永阳闽宁产融项目一期

规划设计方案变更前后对比

永阳闽宁产融项目 总体规划和建筑方案设计

设计单位：北京智地优度建筑设计事务所有限公司

污水处理机房首层平面图调整前

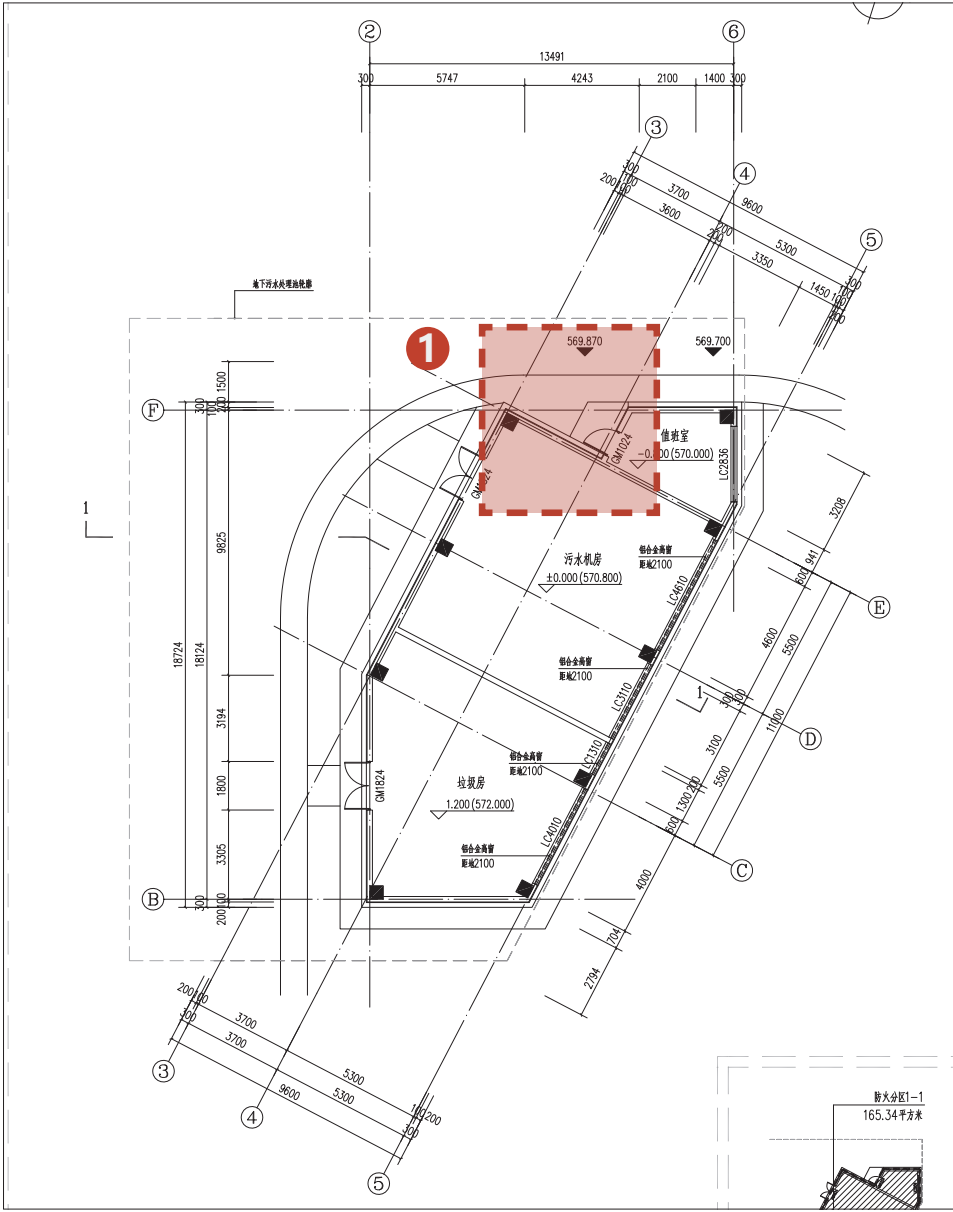
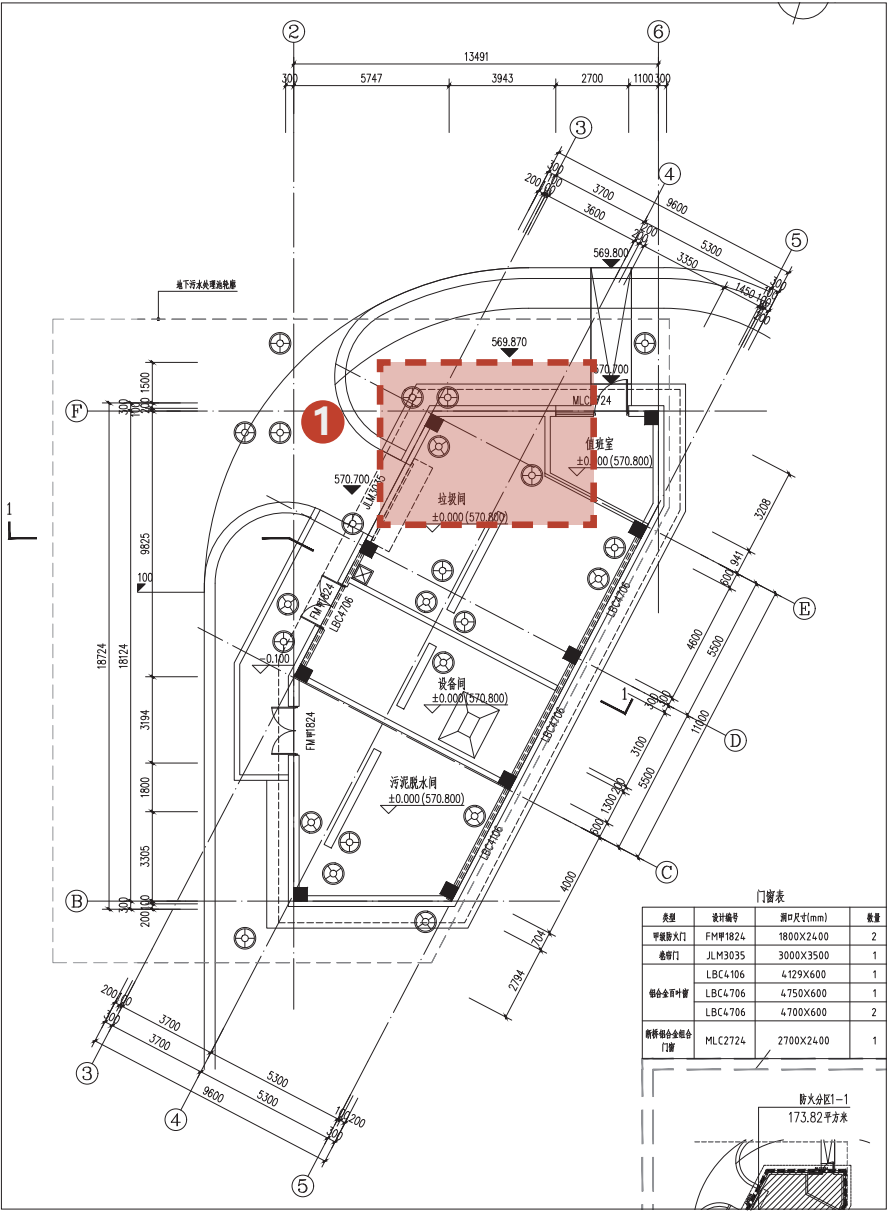
① 外轮廓调整

根据工艺需求调整房间功能布局

轮廓调整导致面积增加，经复核满足市（县）政府规划管理部门确定的出让宗地规划条件“建筑容积率（ $1.3 \leq FAR \leq 3.0$ ）”。

污水处理机房 1-1 剖面图调整前

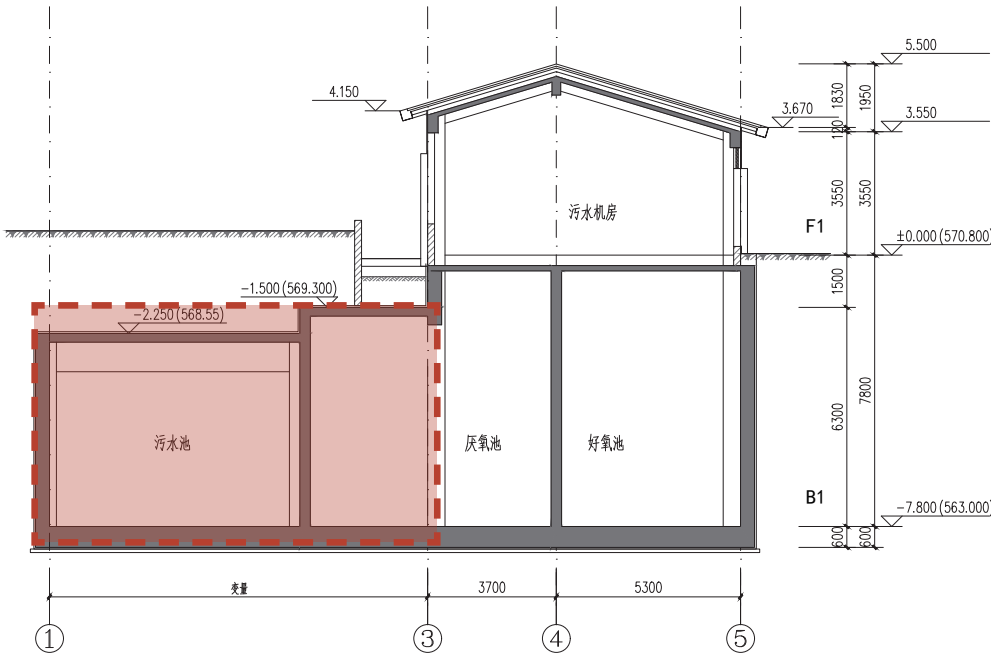
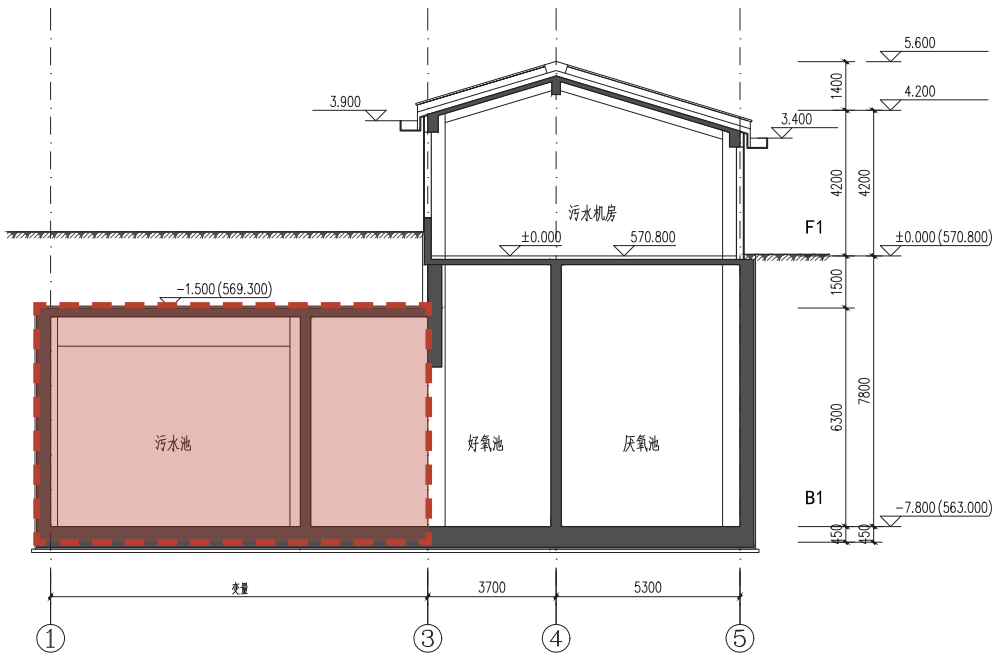
- 1 污水池顶板高度降低

污水处理机房东立面图调整前

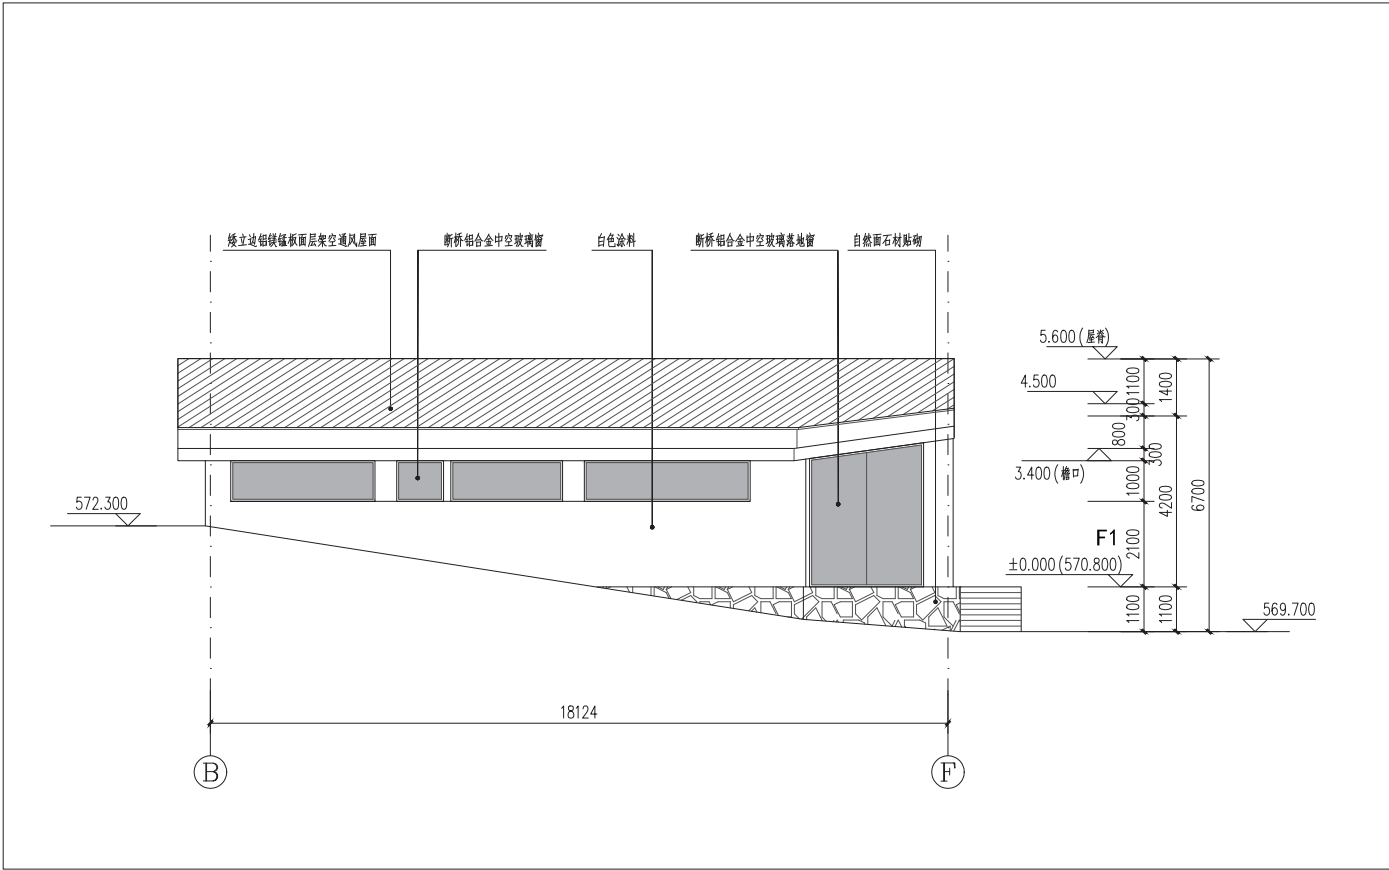
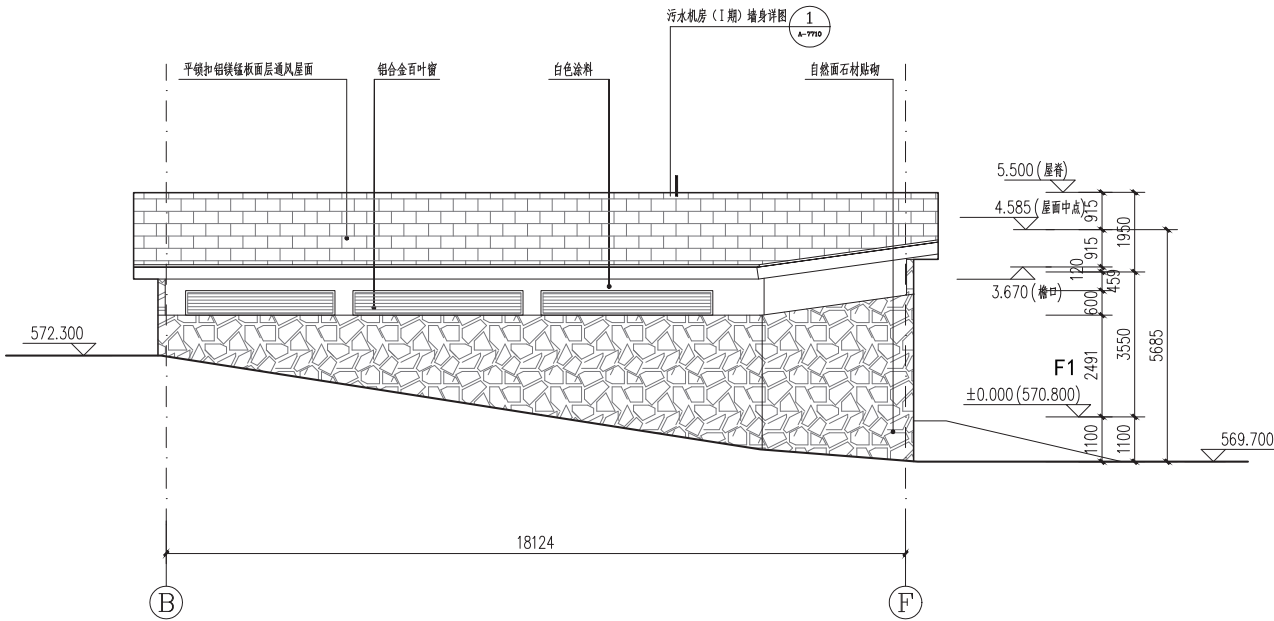
- ① 立面门窗尺寸、石材饰面调整

根据平面功能需求，优化立面设计

调整后的立面效果延续原方案建筑风格

水箱间平面图调整前

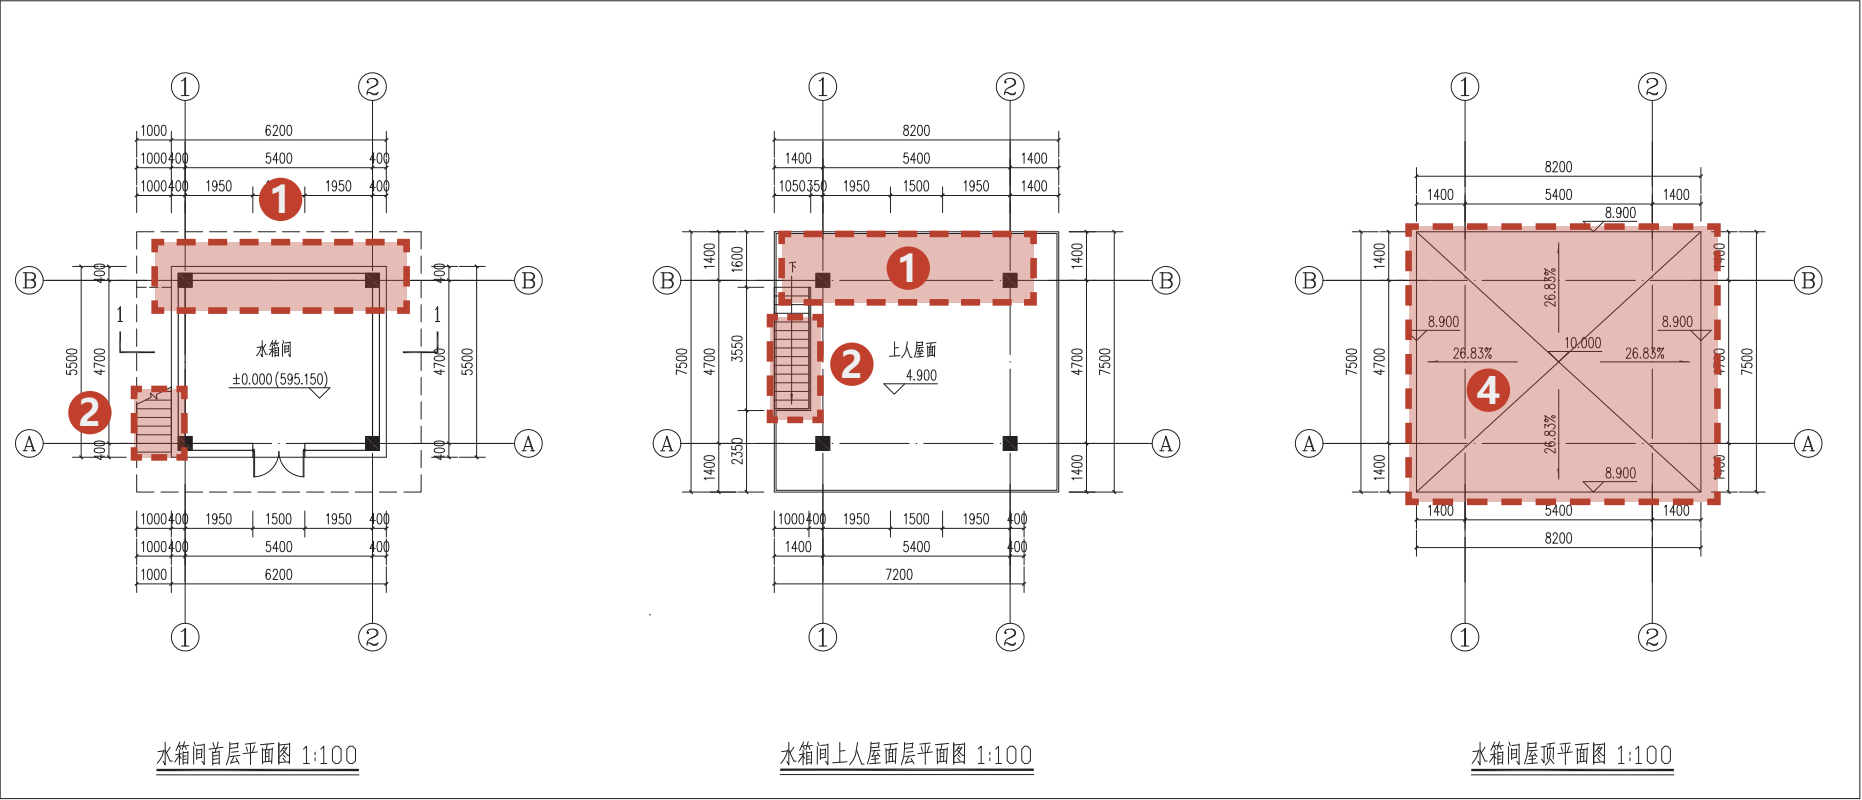
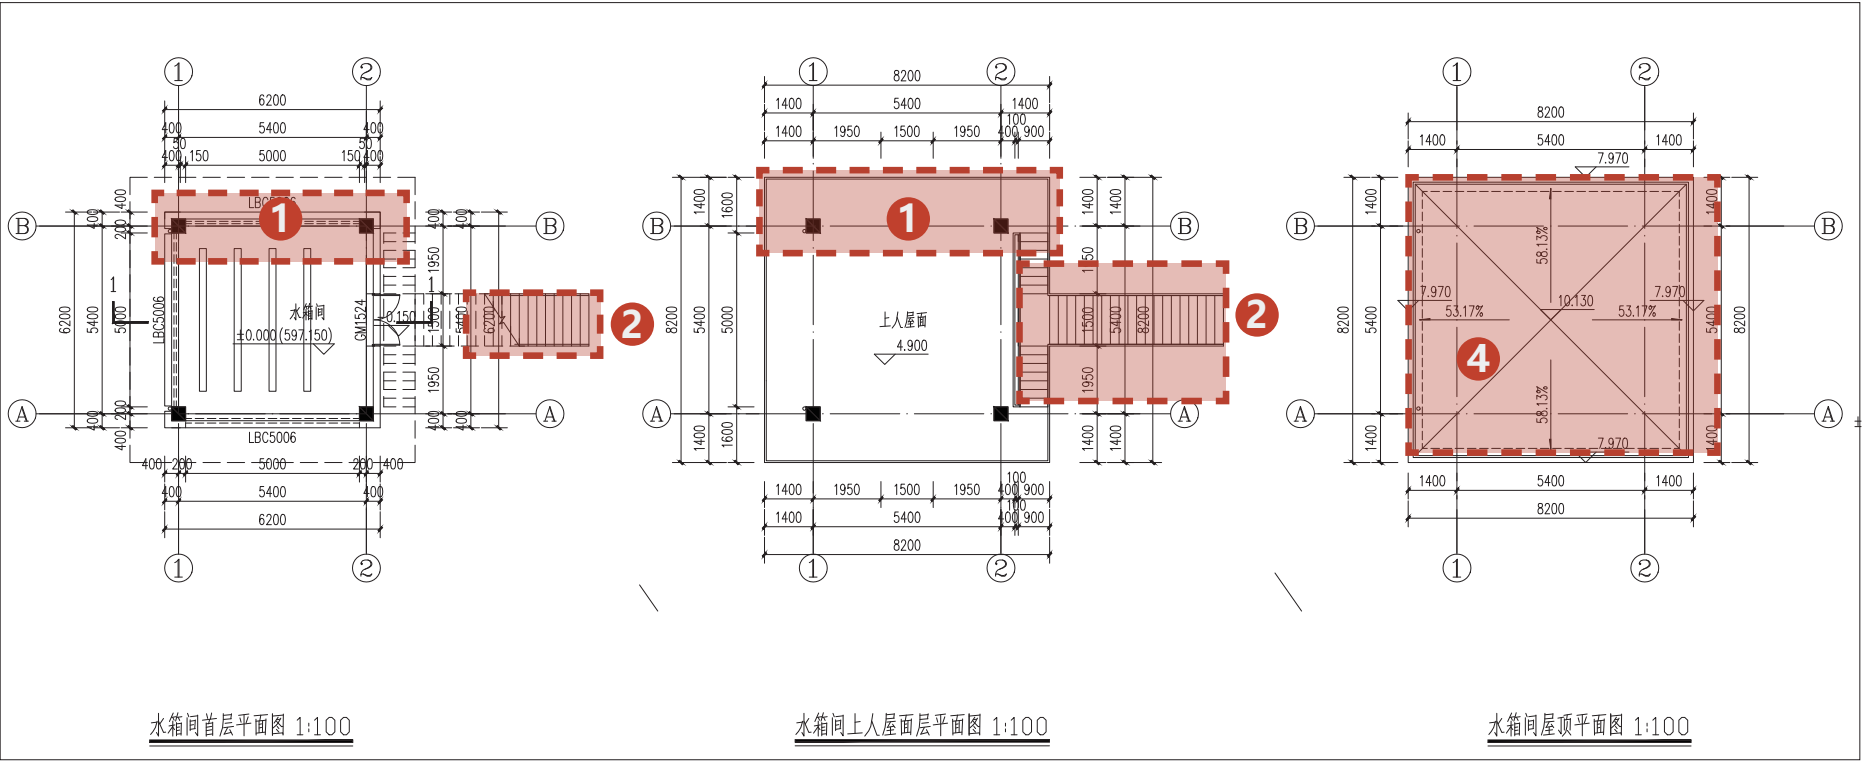
- ① B 轴整体上移 0.7 米
- ② 楼梯位置调整
- ④ 屋脊及檐口高度调整

根据使用功能，优化平面布置

轮廓调整导致面积增加，经复核满足市（县）政府规划管理部门确定的出让宗地规划条件“建筑容积率（ $1.3 \leq FAR \leq 3.0$ ）”。

水箱间东立面图调整前

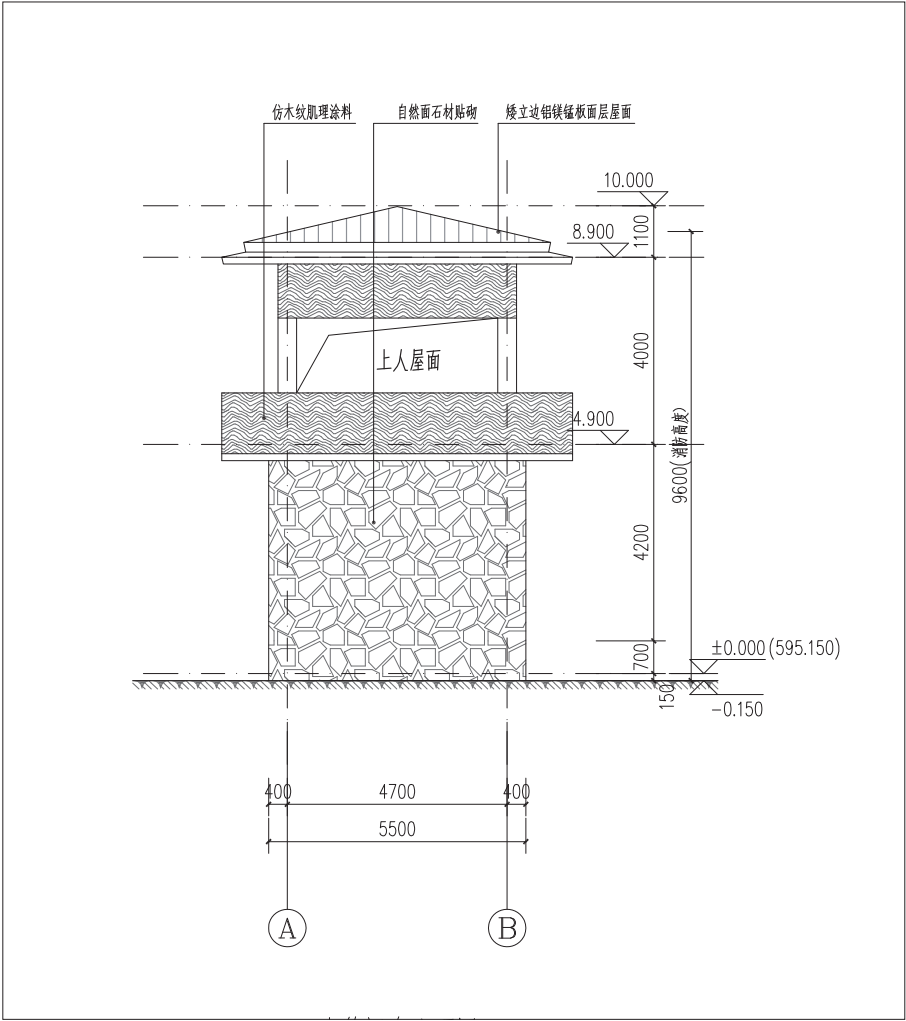
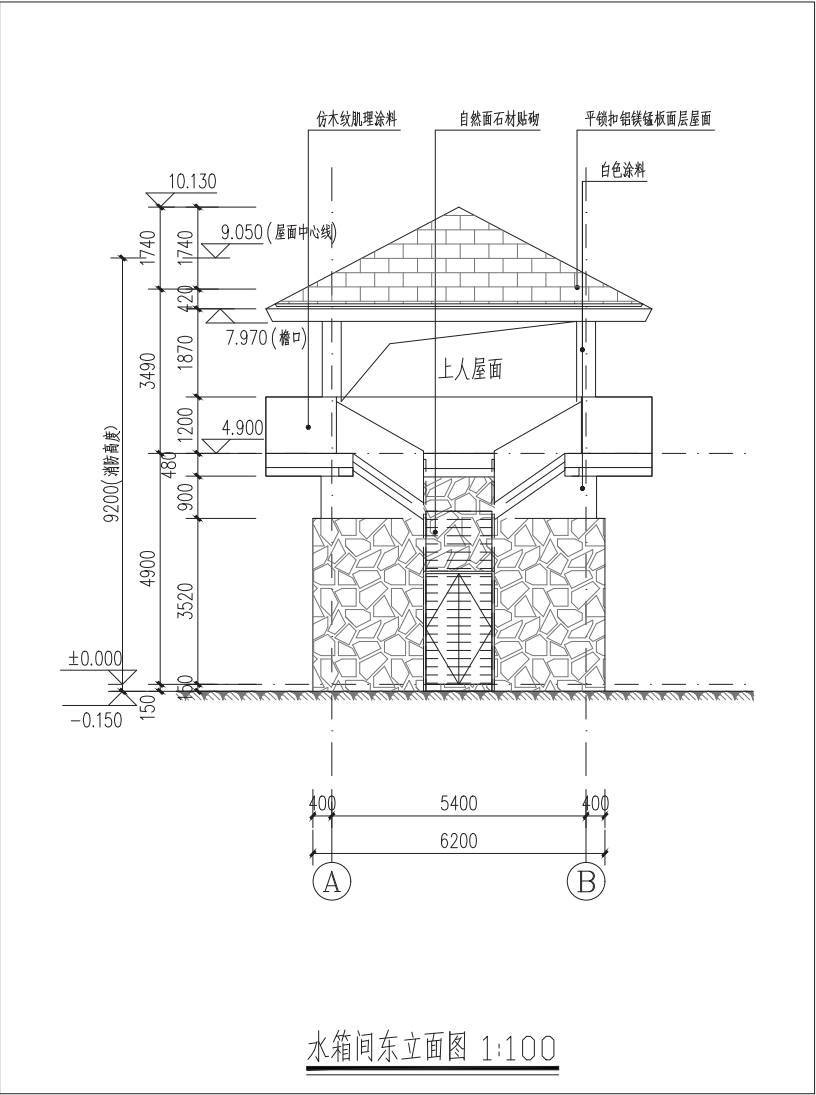
- ① 楼梯位置、屋面形式

根据平面功能需求，优化立面设计

调整后的立面效果延续原方案建筑风格
